**AGÊNCIA NACIONAL DE MINERAÇÃO****PARECER Nº 121/2021/DIFAM-BA/GER-BA****PROCESSO Nº 27207.000648/1967-52****INTERESSADO: DOW BRASIL INDUSTRIA E COMÉRCIO DE PRODUTOS QUÍMICOS LTDA****ASSUNTO:** Considerações ANM/Bahia sobre o Relatório Sísmica 3D efetuado pela Dow Química na área do sinkhole da Ilha de Matarandiba-Bahia-Brasil.**1. Introdução**

**Figura 1 – Desenho do levantamento sísmico 3D, cobrindo integralmente as superfícies secas, com uma boa densidade de amostragem (retirado do Relatório da Dow Química).**

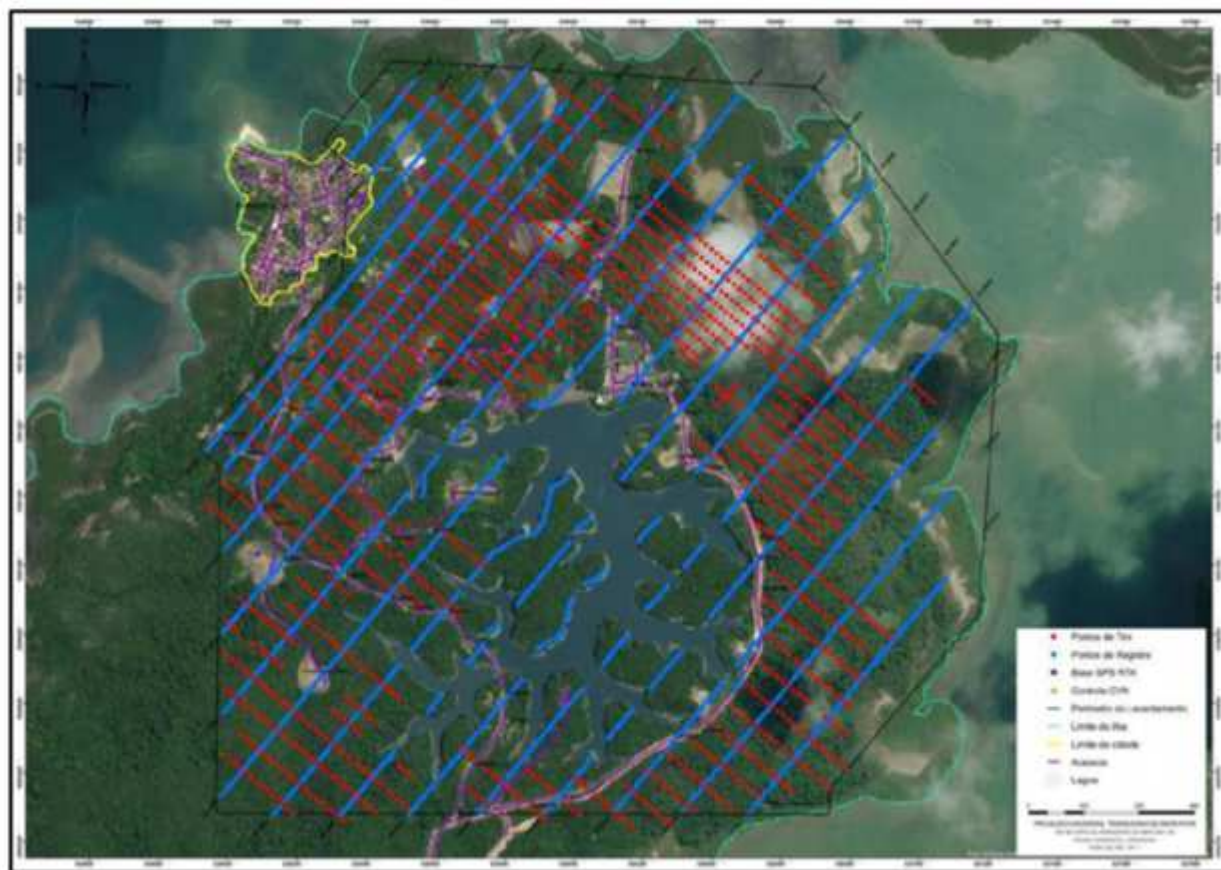
A parametrização do levantamento sísmico 3D, como um todo, está bem efetuada, ou seja, o desenho do levantamento sísmico, seus pontos de tiro e de captação (geofones) foram geometricamente bem dispostos na superfície do terreno, aproveitando ao máximo a superfície seca disponível. Resumindo, pode-se dizer que a cobertura de amostragem está dentro das condições possíveis (figura 1).

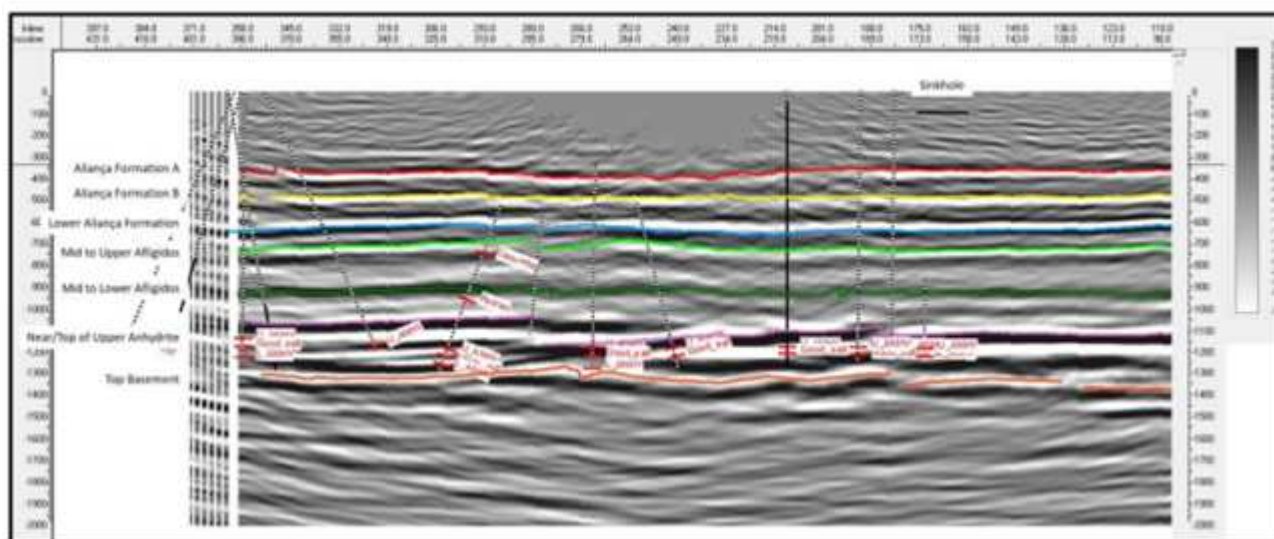
Os parâmetros de carga foram bem calculados, gerando seções sísmicas de boa qualidade, com refletores bem definidos e sem ocorrência de múltiplas (figura 2).

A conversão tempo/profundidade não foi apresentada, mas isto não comprometeu o objetivo principal do levantamento sísmico 3D, que foi detectar possíveis falhas geológicas que pudessem estar conectando a produção à área do sinkhole.

**Figura 3 – “Seção Leste-Oeste. Observe a continuidade dos refletores abaixo do sinkhole com o centro marcado pela linha vermelha vertical. Em profundidade, a camada de sal falhada” (retirado do Relatório da Dow Química).**

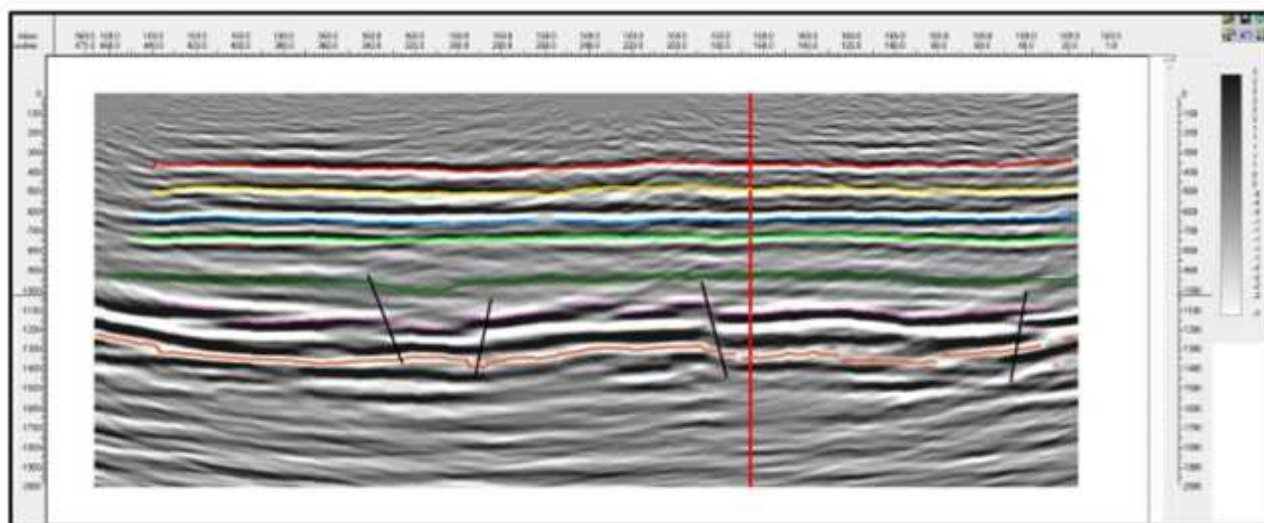
Observa-se, nas seções sísmicas, a ocorrência de falhas geológicas de pequenos rejeitos, provavelmente algumas dezenas de metros (figura 3), o que não significa que seus planos não se estendam por centenas de metros, verticalmente, até a superfície, criando condutos por onde a injeção de água, para dissolução do sal,

possa fluir até a superfície, provocando instabilidade geomecânica, desmoronamentos e surgimento de sinkholes.

Neste caso, uma modelagem geológica 3D bem elaborada, acrescida de estudos de geomecânica, pode mostrar essas discontinuidades estruturais, proporcionando evitar ou mitigar o surgimento futuro de outros sinkholes.

- a. Concluir a modelagem geológica 3D acrescida de estudos de geomecânica.
- b. Avaliar a necessidade de executar estudos geotécnicos ao longo do eixo oeste-leste da barragem.
